第 92 回岩手県環境影響評価技術審査会

- (1) (仮称)稲庭風力発電事業 環境影響評価方法書について
(資料No. 1 ～ 4)

No. 3 : (仮称)稲庭風力発電事業環境影響評価方法書に対する委員からの事前質問・意見及び事業者回答

「(仮称)稲庭風力発電事業」環境影響評価方法書に対する
委員等からの事前質問・意見及び事業者回答

図-1 可視領域図

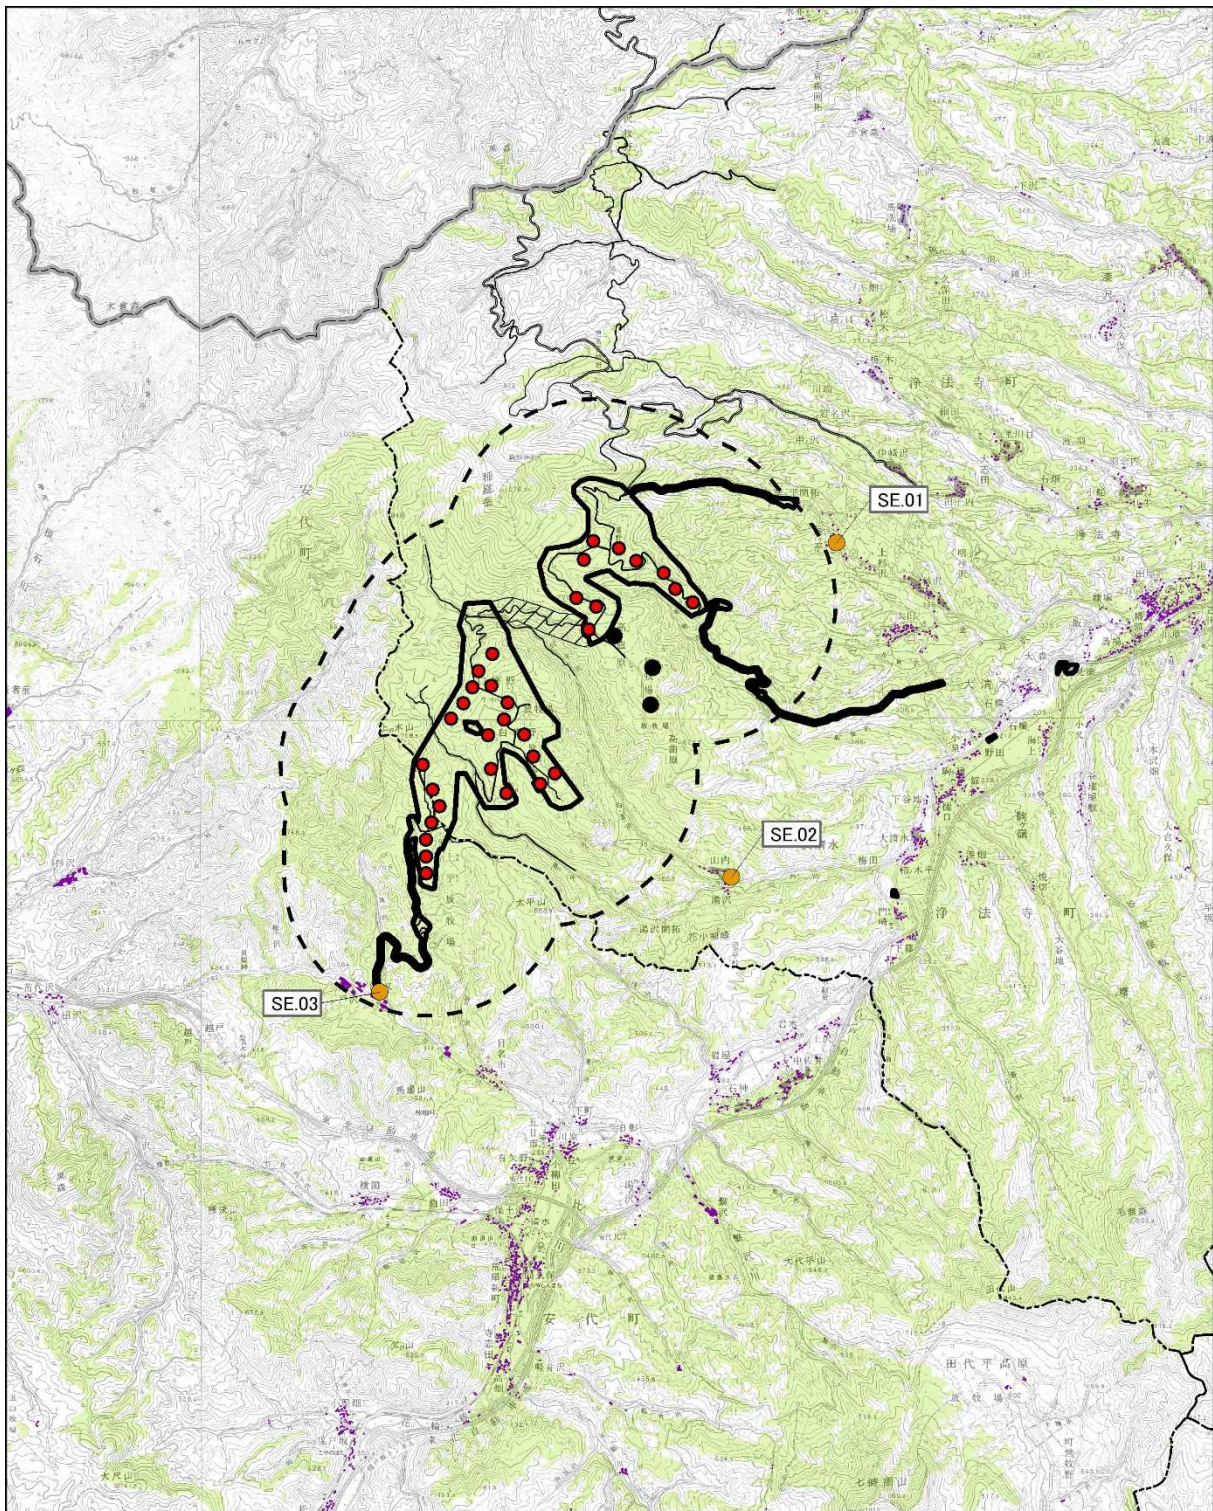
《方法書》 p 3-7(25) 図 3.1-3 他

参考までに、より広い範囲での可視領域が分かる図を提供いただきたい。

より広い範囲での可視領域図を以下 図-1 に示します。

図-2 緑の回廊付近の既存道の位置図

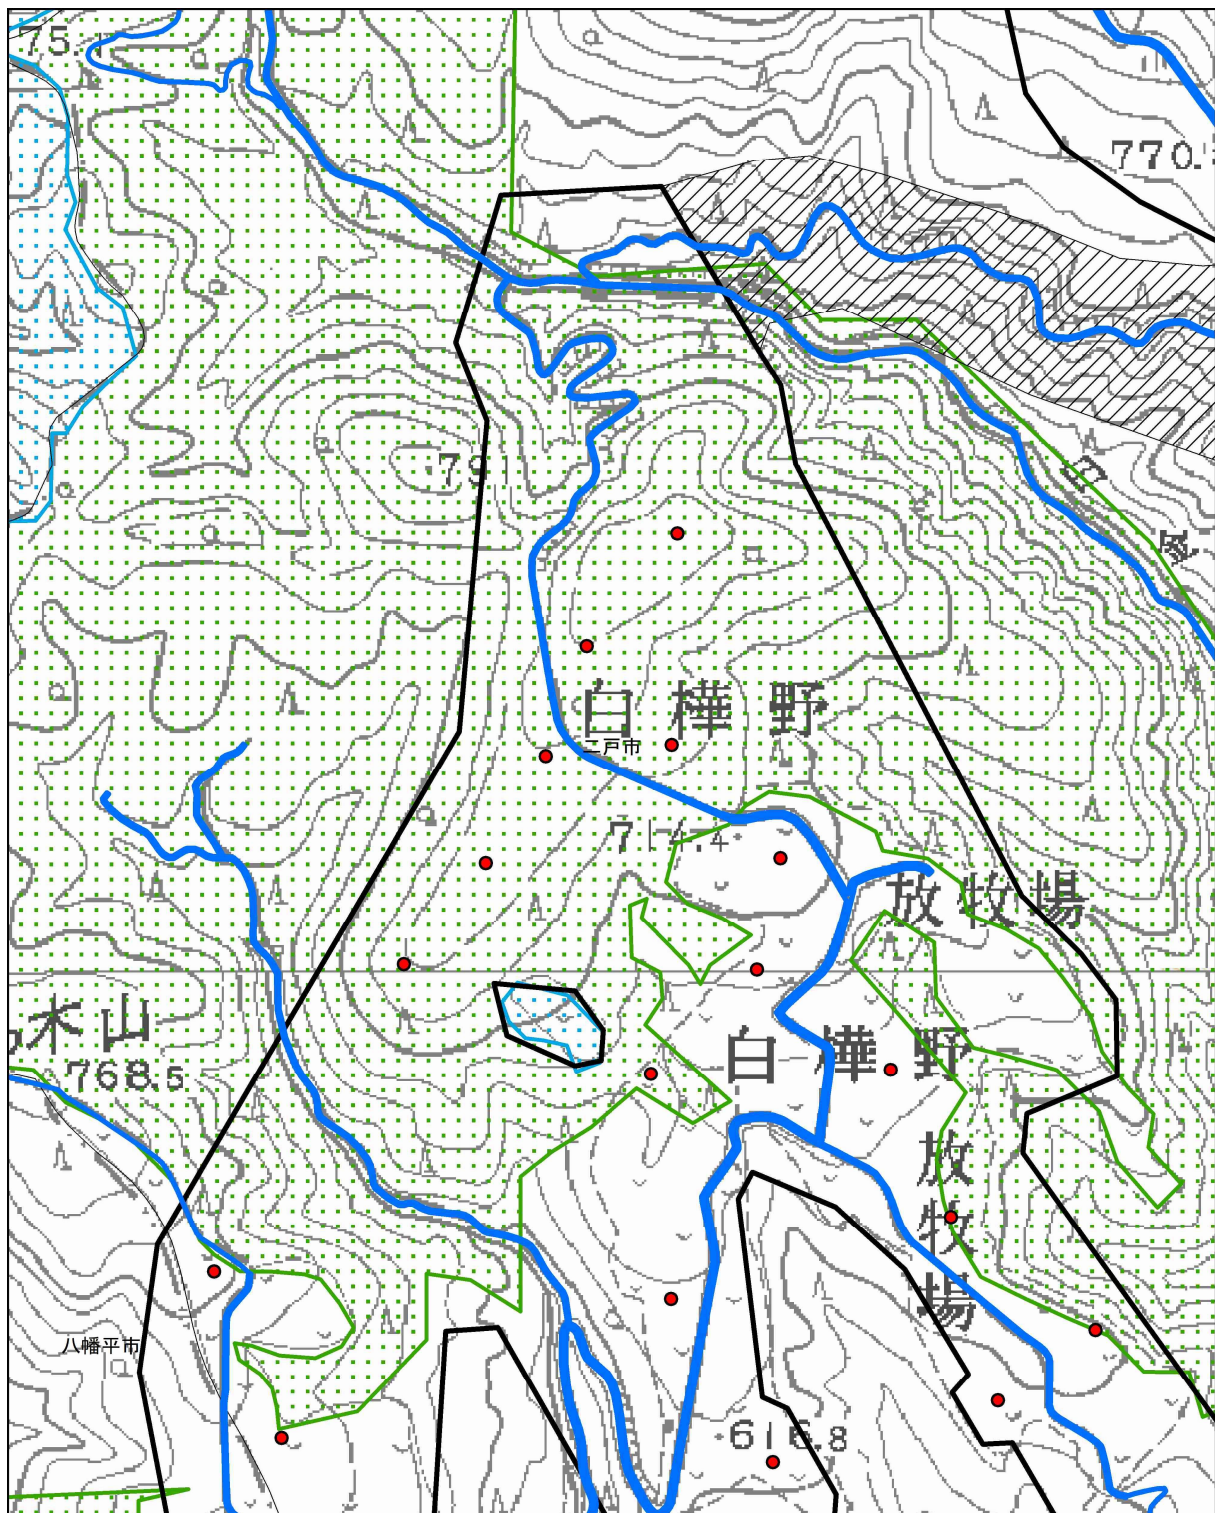
《方法書》 p3-127(145)

事業区域中央部の風車6台が民有林緑の回廊にかかりますが、経産大臣意見(p5-4(230))にあるように、回廊が分断されないでしょうか。また、そのエリアは動物に餌資源を提供するブナ、ミズナラの二次林ですが、回廊の機能に影響しないでしょうか。その付近の既存道路及び予定される作業路の位置図を示してください。

ご指摘いただきました緑の回廊の分断及び機能への影響につきましては、現段階では事業計画は検討であり、予測及び評価実施前であることから、現状では具体にお示しすることができない状況です。今後調査及び予測を行い、専門家のご助言を踏まえながら、事業計画を検討してまいります。

作業路は極力既存道を利用する計画としており、新規敷設の作業路については現段階では位置が未定の状況ですので、既存道と緑の回廊の位置図を図-2に示します。

国立研究開発法人防災科学技術研究所
J-SHIS map

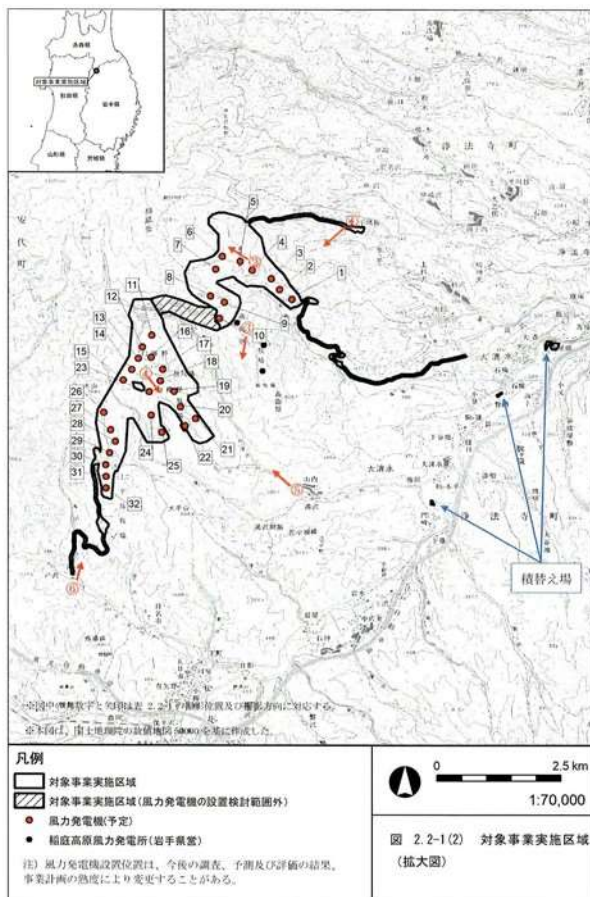
《方法書》 p 3-128(146)～p 3-131(149) 図 3.2-15(1)～(4)

ここは国土の防災に係る指定区域等の状況に関する項目になりますが、国立研究開発法人防災科学技術研究所 J-SHIS (Japan Seismic Hazard Information Station) Map(次ページ参照)によると、本事業実施区域の「上平放牧場」・「高曲原」・「遠野牧野」付近に複数の地すべり地形が分布しています。これら地すべり地形を把握されているのか、地すべり安定性を評価されたのか、具体的な安定性評価手法について伺いたい。

「地すべり地形や土質安定性については地質調査の結果による評価を行います」との回答ですが、設置場所付近に地すべり地形が分布していますので、基盤が脆弱である可能性があります。評価結果によっては、設置場所の見直し（位置をずらすなど）も検討事項に入りますでしょうか。

情報のご提供をいただき、ありがとうございます。地すべり地形や土質安定性については地質調査の結果による評価を行います。地質調査の内容はNo. 19 の回答と同様になります。

地質調査の結果、対策工を施したとしても風力発電機の設置に適さないことが判明した場合は、設置場所の見直しを含めて検討予定です。

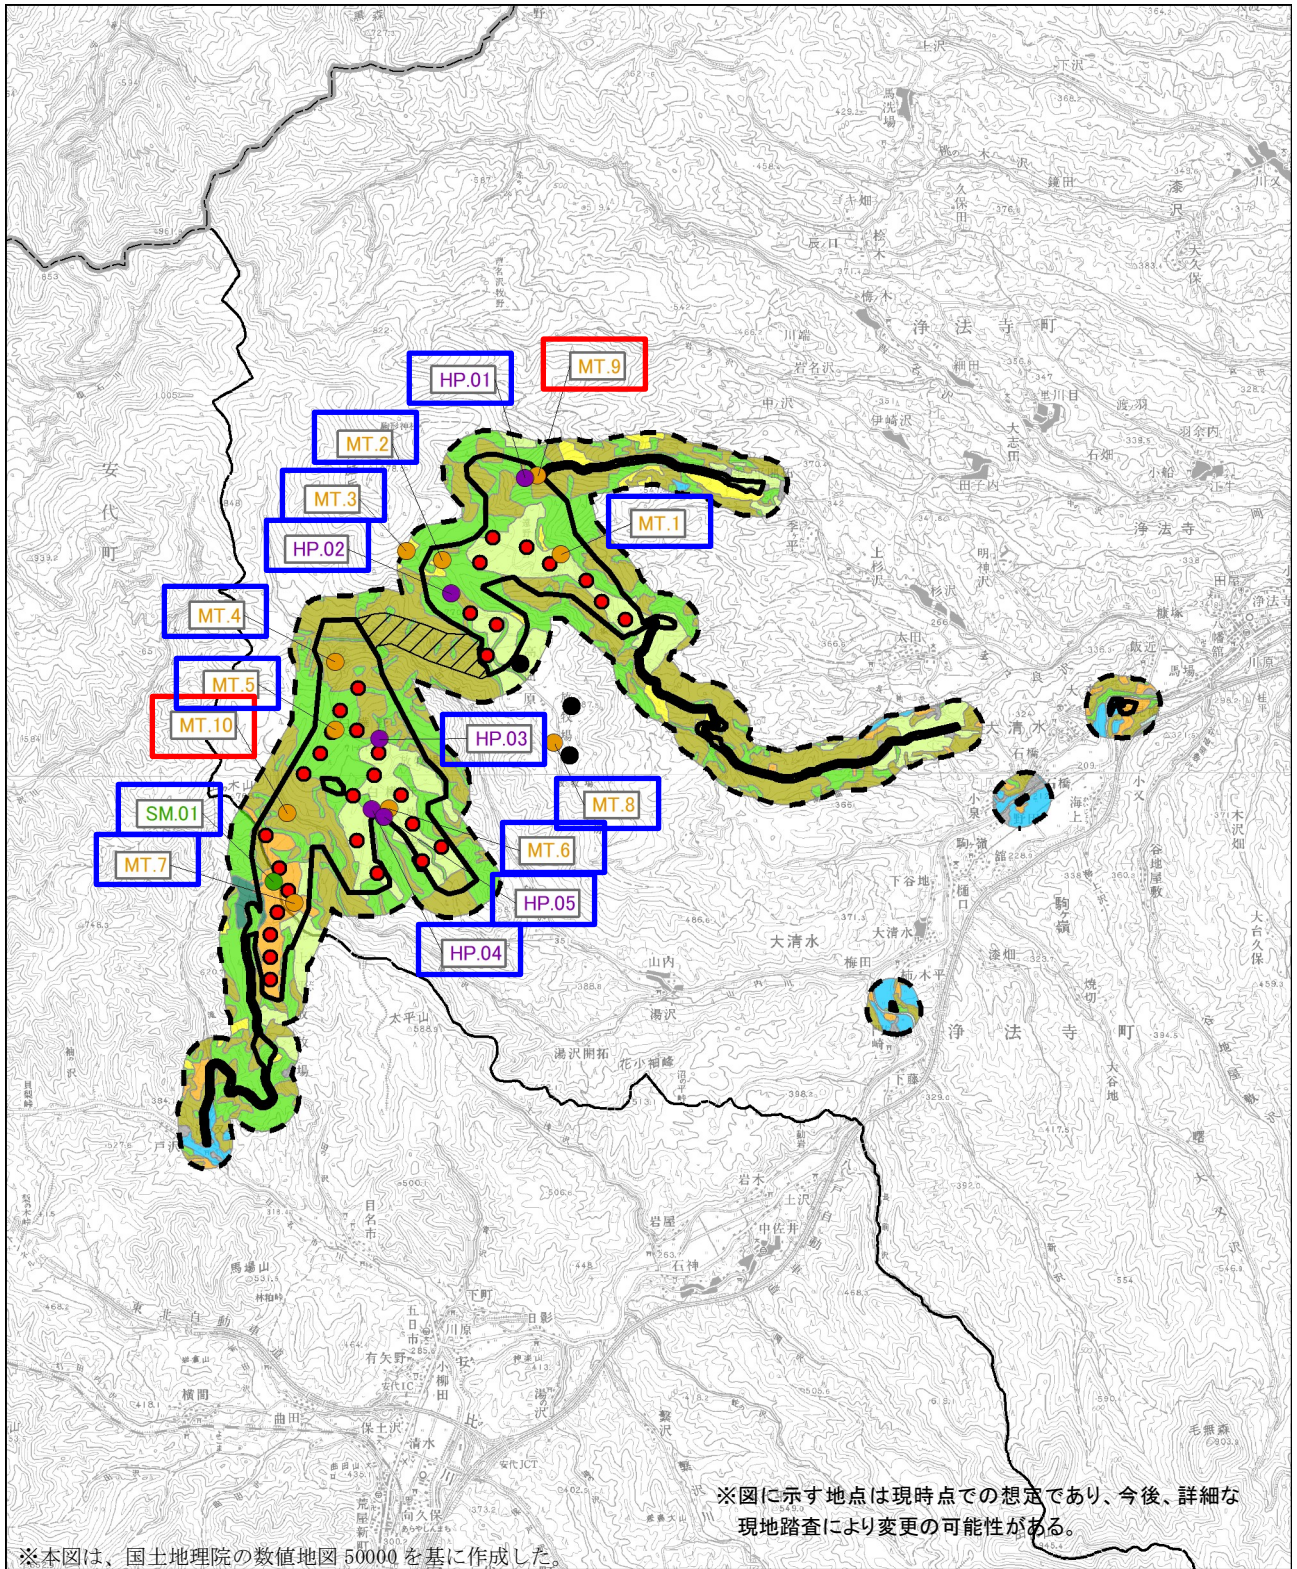
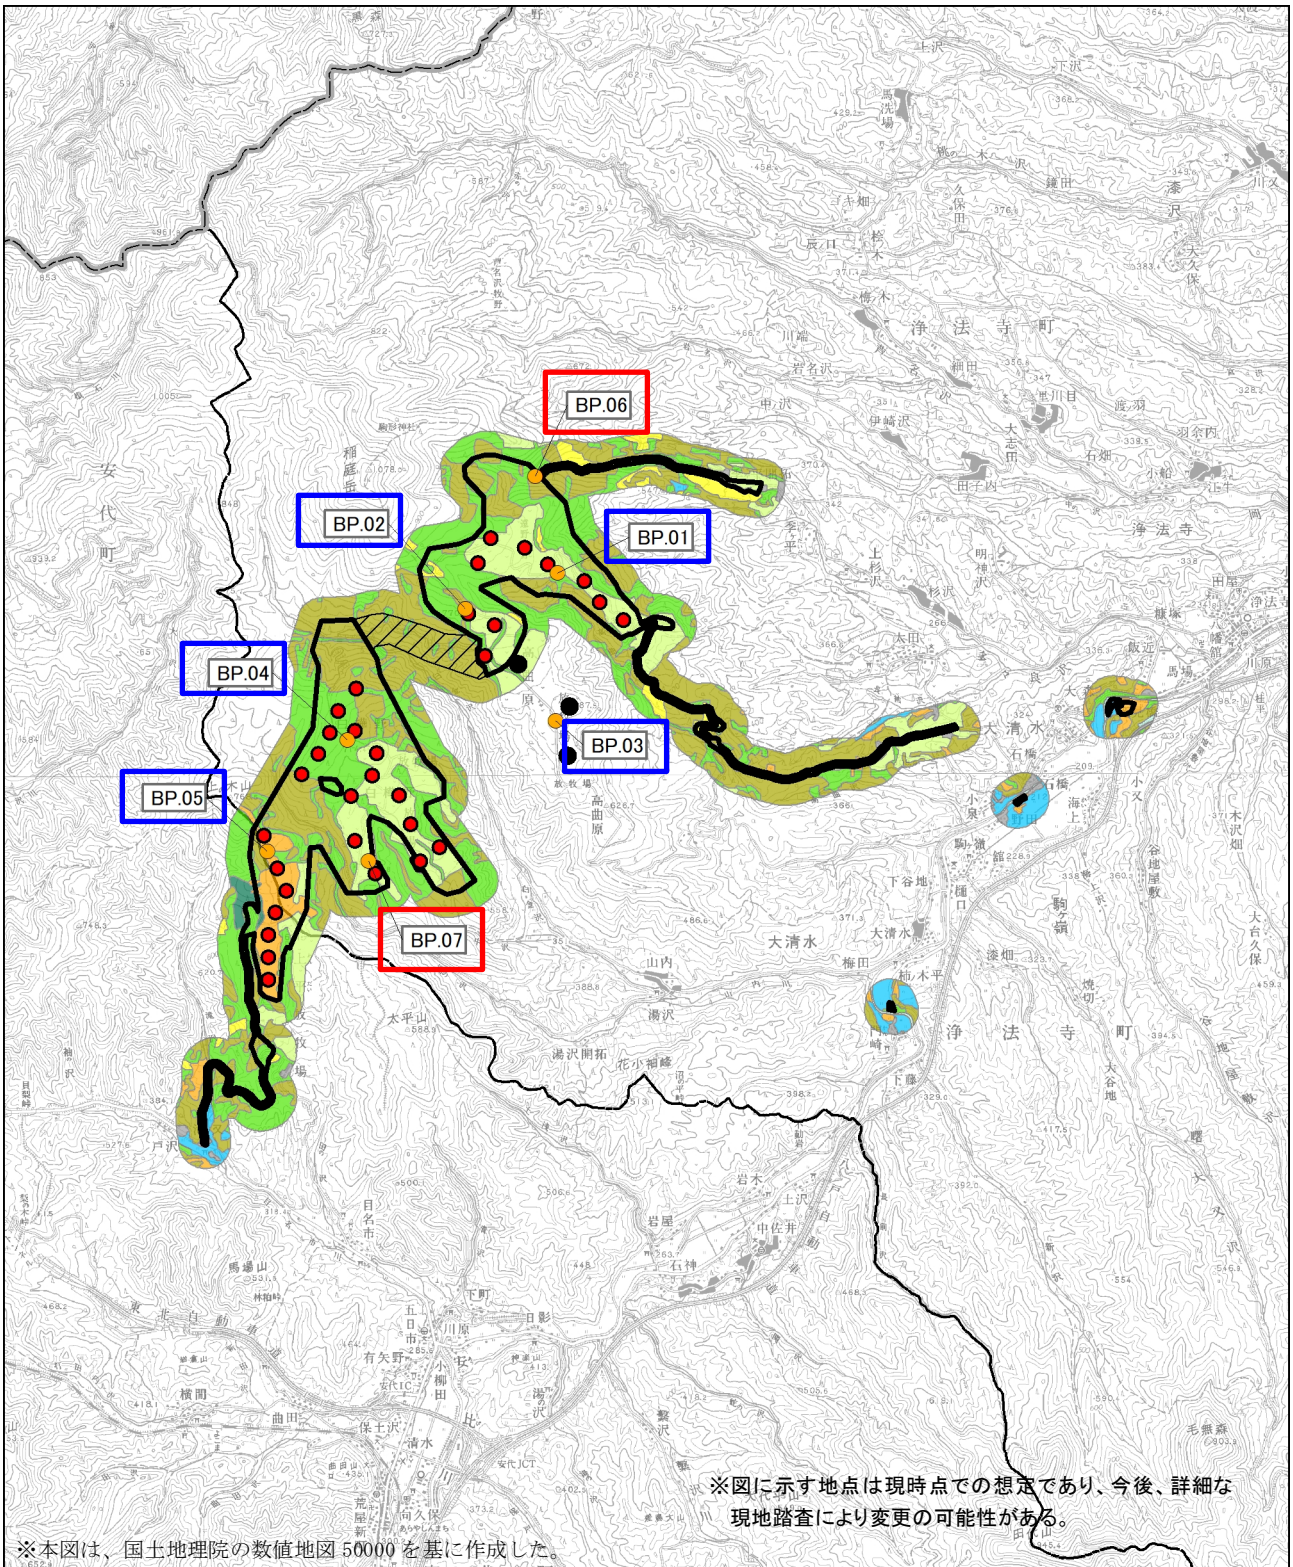
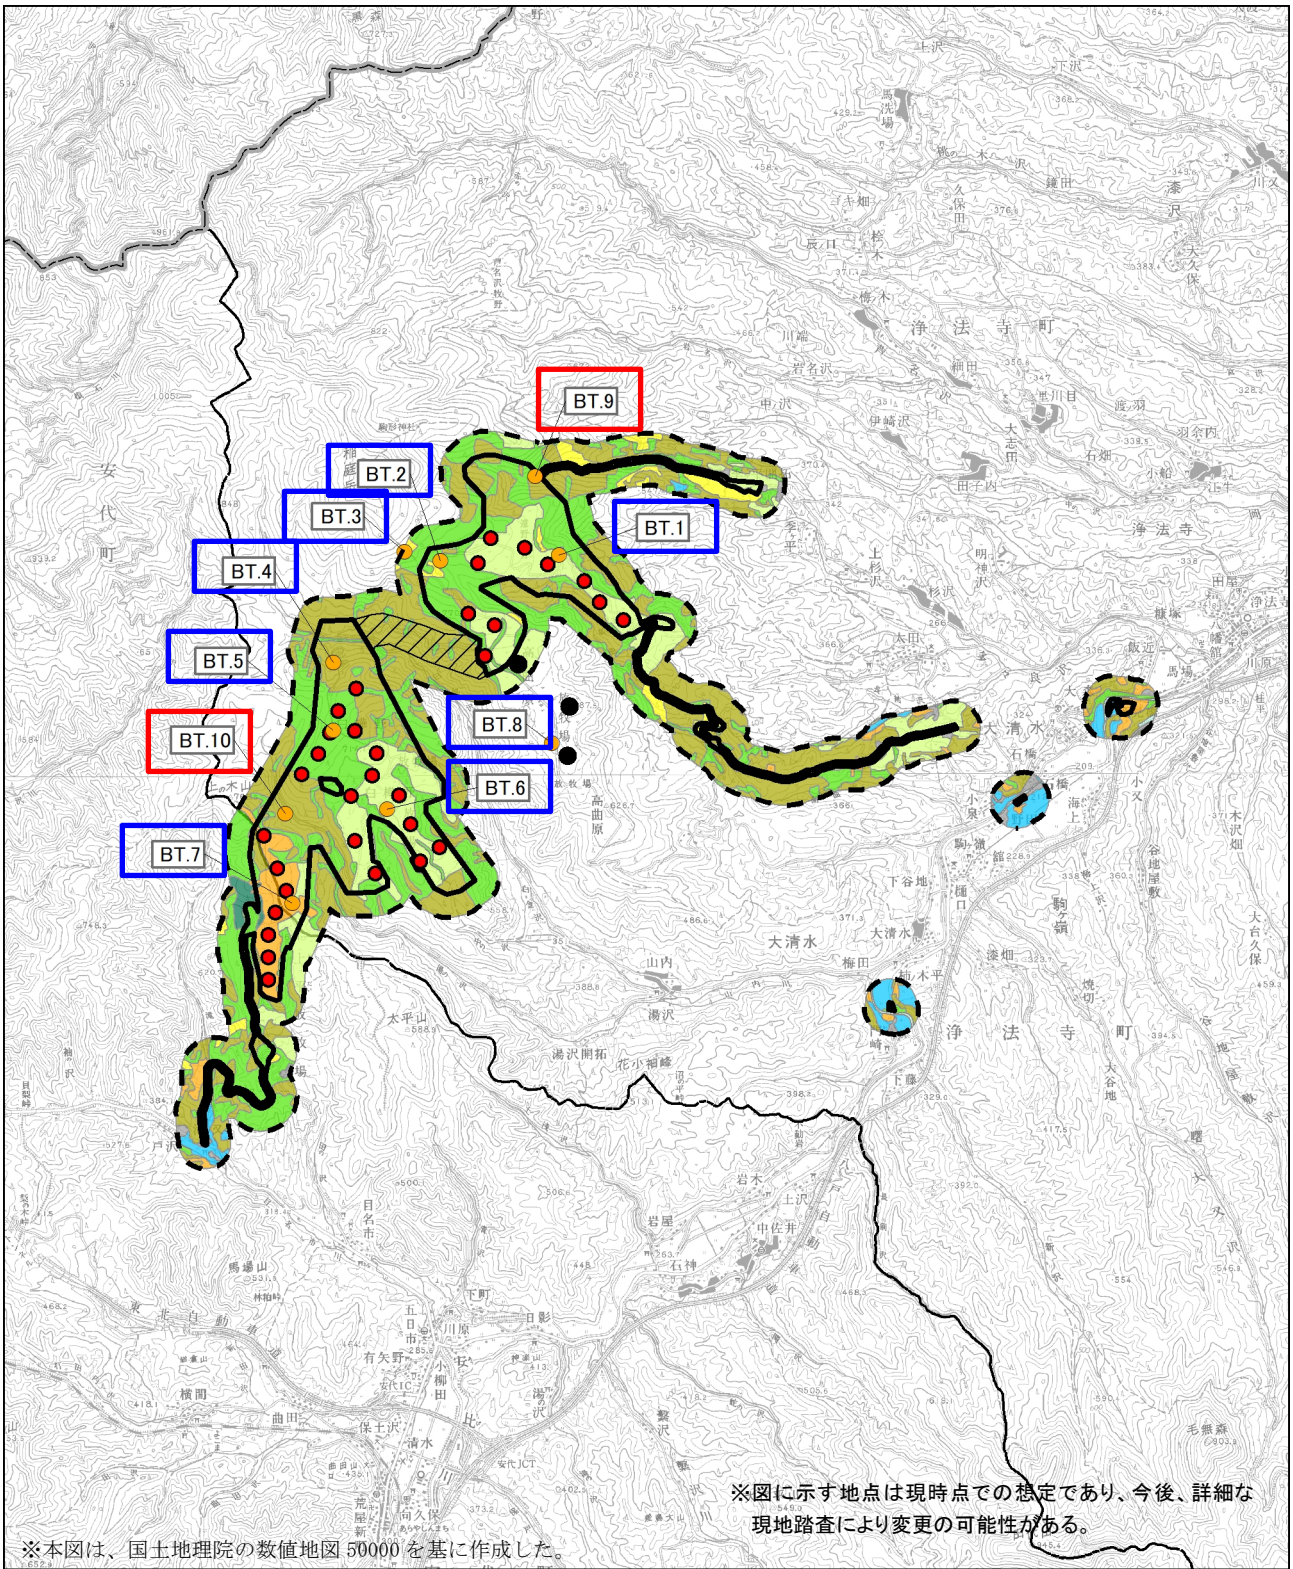
生物の現地調査について、先に実施した前倒し調査の結果をもって本方法書の調査結果とするのか、これから新規に現地調査を行う予定もあるのかが、方法書の記述からはよく分かりませんでした。

新規に現地調査を行う予定があるのかどうかを教えてください。また、予定がある場合は、どの場所で、何を対象として調査を行うのかを教えてください。

前倒し調査の結果は、今後の予測、評価において用いる予定ではありますが、事業計画を踏まえて追加調査を行う予定です。

前倒し調査の調査地点及び追加調査の予定地点を別添資料-1 示します。
